Przystajń, 18.01.2024 r.

W związku z wnioskami oferentów o wyjaśnienie opisu przedmiotu zamówienia przekazujemy odpowiedzi na złożone zapytania.

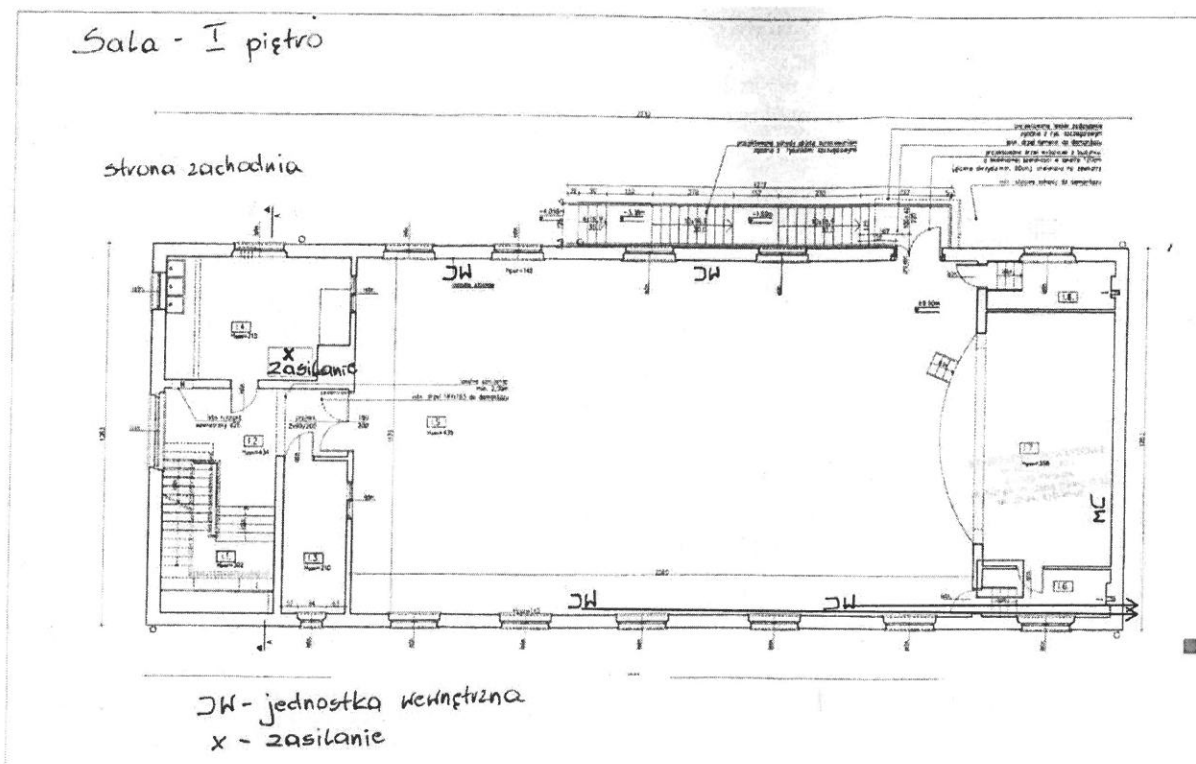
1. Czy jest możliwość montażu jednostek zewnętrznych na ścianie północnej (szczytowej)- dotyczy jednostek wewnętrznych położonych na ścianie wschodniej. W załączniku schemat pomocniczy- koncepcja zaznaczone czerwonymi strzałkami.

2. Czy jest możliwość poprowadzenia zasilania z rozdzielniczy która znajduje się obok sceny- na schemacie zaznaczona zielonym prostokątem.

Zamawiający dopuszcza możliwość montażu jednostek na ścianie północnej.

Zamawiający dopuszcza możliwość zasilania z rozdzielniczy obok sceny.
